Bruxelles, le 23/05/2023

AUDERGHEM. Chaussée de Wavre 1013 – 1017 / Boulevard du Triomphe 15 - 19  
(= Anciennes Glacières classées en totalité depuis le 13/05/1993)  
**PERMIS UNIQUE SUR DEMANDE AMENDEE** : rénover en sous-sol les anciennes glacières royales et construire un ensemble immobilier mixte comprenant au rez-de-chaussée des commerces (commerces de détail et grand commerces spécialisés), ainsi que des équipements intérêt collectif et de service public, aux étages, 171 appartements et un logement collectif de 220 unités (résidence pour étudiants) avec 1 logement accessoire (concierge), et en sous-sol un parking de 230 véhicules (221 voitures et 9 motos) répartis sur 3 niveaux, articulés autour d'un espace vert privé

**Avis conforme de la CRMS**

*Axonométrie projetée. Présente demande*

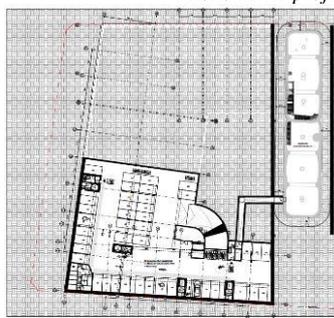
Des modifications ont été apportées par rapport à la version analysée en février 2022 :

- création d'un espace de déchargement ;
- déplacement de l'accès au parking souterrain Chaussée de Wavre ;
- diminution de l'emprise du niveau -3 et réduction du nombre de places de stationnement ;

*Coupe projetée au niveau des anciennes glacières. Images tirées du dossier de demande.*

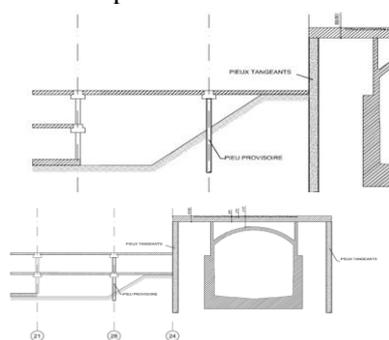
Le dossier détaille le volet stabilité par rapport aux glacières et en décrit le phasage. Les glacières seront « encapsulées » sur toute leur longueur entre deux parois moulées réalisées par pieux tangents à 2,5 m de leurs murs. Elles seront pontées par des poutres précontraintes de 16m appuyées sur ces parois à l'entremise de poutres de rive et appuis en caoutchouc, et portant elles-mêmes des hourdis. Ce plateau se situera 5 cm au-dessus des glacières pour éventuellement reprendre le tassement des parois moulées.

Graphique extrait de l'étude de stabilité jointe au dossier. P. 30.

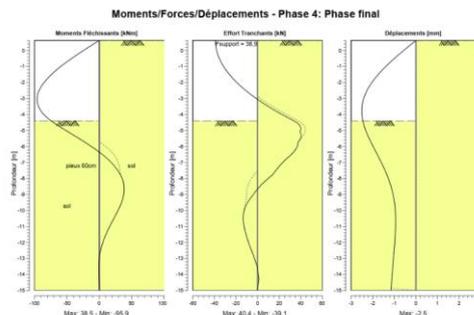
D'un point de vue patrimonial, bien que le projet immobilier ait été modifié, l'impact des structures des nouvelles constructions sur les glacières est relativement inchangé par rapport au dossier précédent analysé par la CRMS lors de sa séance du 23/02/2022. Une étude détaillée de stabilité est cependant désormais jointe, ainsi qu'une étude d'incidences complète (qui n'existait pas lors de la séance du 23/02/2022). L'impact sur la protection, la valeur et l'intégrité des anciennes glacières y fait l'objet d'une évaluation spécifique (pp-255-264) laquelle conclut que, l'avis de la Crms et les mesures de protection nécessaires des glacières ont été pris en considération.

La CRMS estime cependant que l'ampleur des travaux pour la réalisation du projet immobilier constitue une opération très délicate et elle réitère les conditions qu'elle avait déjà émises lors de son avis du 23/02/2022 :

- un contrôle permanent doit fournir la garantie de pouvoir adapter les travaux si nécessaire ;
- en cas de doute, les descriptions des travaux ayant un impact sur les glacières classées, seront prioritaires par rapport aux plans et dessins et les dessins seront, le cas échéant adaptés et soumis à l'approbation de la DPC ;
- le monitoring des glacières se poursuivra après la construction des nouveaux immeubles faisant l'objet de la présente demande de PU incluant un dispositif de contrôle visuel de l'extérieur des voûtes ;
- la DPC sera associée au suivi de chantier ;
- toute intervention dans les glacières en vue d'un usage autre que la visite accompagnée devra faire l'objet de demande de permis.
